Modulo per la presentazione delle osservazioni per i piani/programmi/progetti sottoposti a procedimenti di valutazione ambientale di competenza statale

ID: 10661 - Progetto per la realizzazione di un impianto di produzione di energia elettrica da fonte eolica denominato "Gualdo Tadino" con potenza di immissione in rete pari a 62 MW e relative opere connesse da realizzarsi nei comuni di Gualdo Tadino (PG) e Nocera Umbra (PG)

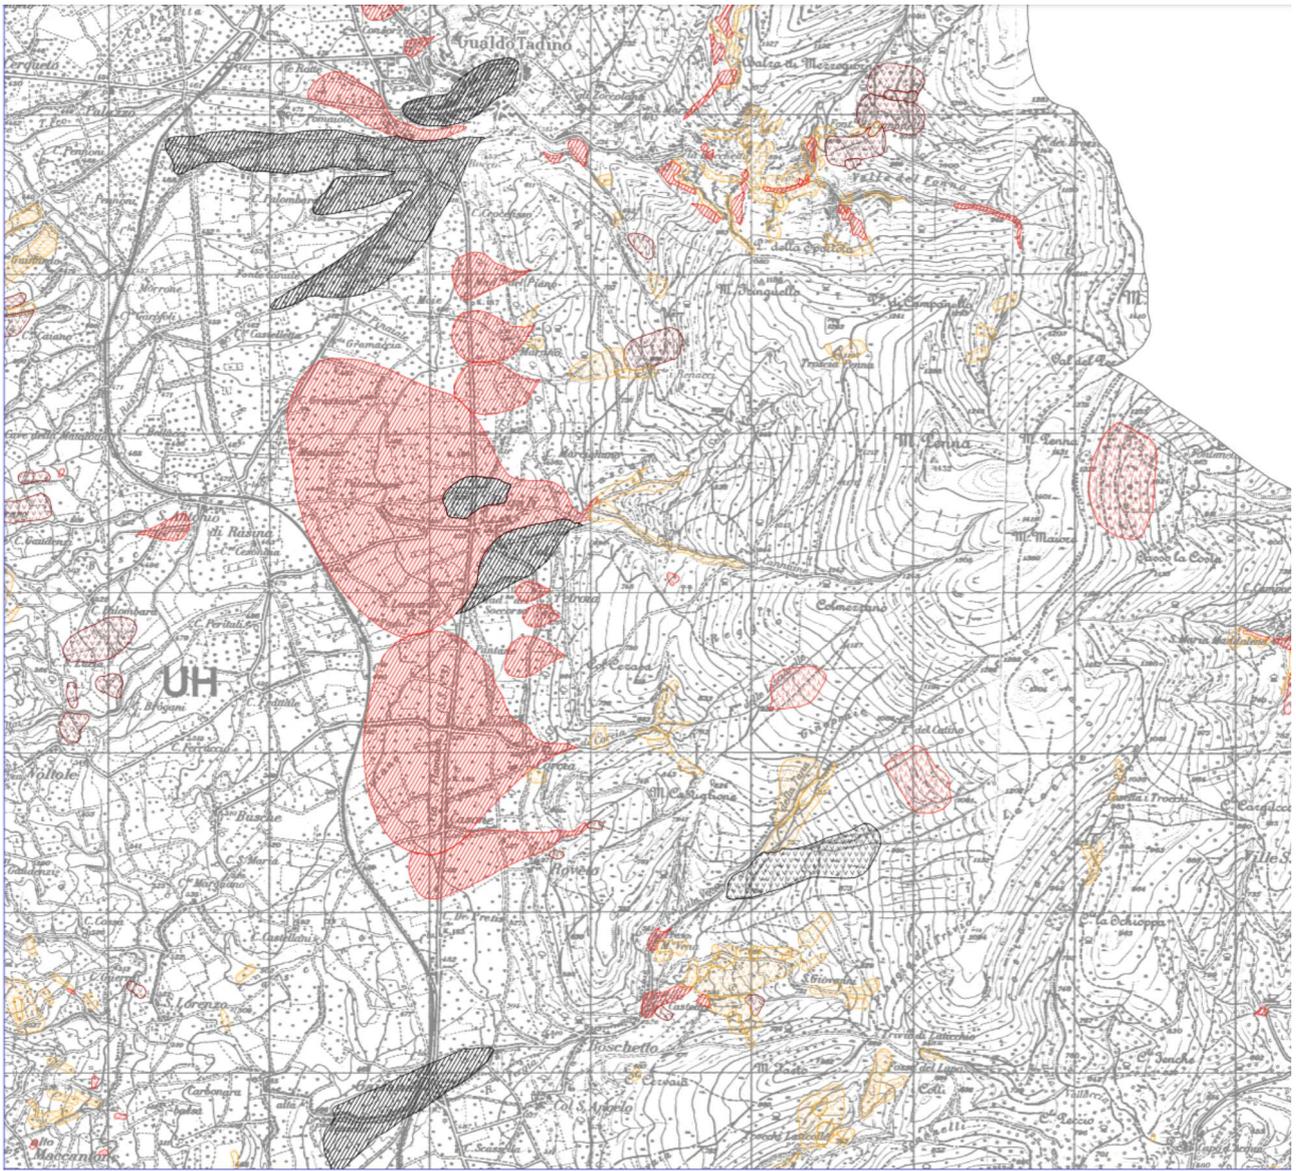
La Società non ha fatto uno studio approfondito e specifico, come riportato nella Relazione Geologica dell'area prevista per l'impianto. Si osserva e si contesta che la relazione Renexia, ha omesso su aspetti franosi diffusissimi, anche attivi e complessi su cui non è possibile per la sicurezza effettuare tipi di costruzioni e movimento terra, che andrebbero ad aggravare in modo esponenziale il rischio di frane che già è evidente ed accertato in quell'area e nelle altre 4 aree di Gualdo Tadino inserite dall'inventario del PIA, come zone a rischio franoso. L'intervento verrebbe a compromettere l'assetto di precaria stabilità dei terreni con fiorente attività agricola, delle stesse abitazioni e dell'assetto idrogeologico di tutta l'area ricca di sorgenti, aree paludose e torrenti. Si informa che l'area prevista per l'impianto risulta essere quella che ha subito maggiori danni rispetto a tutte le altre del territorio comunale di Gualdo Tadino, durante il devastante terremoto del 26.09.1997.

Nella Cartografia Tav. 257, sono evidenti le zone franose attive, diffuse e complesse lungo la Antica Strada Flaminia e in prossimità di S. Antonio di Rasina e Maccantone
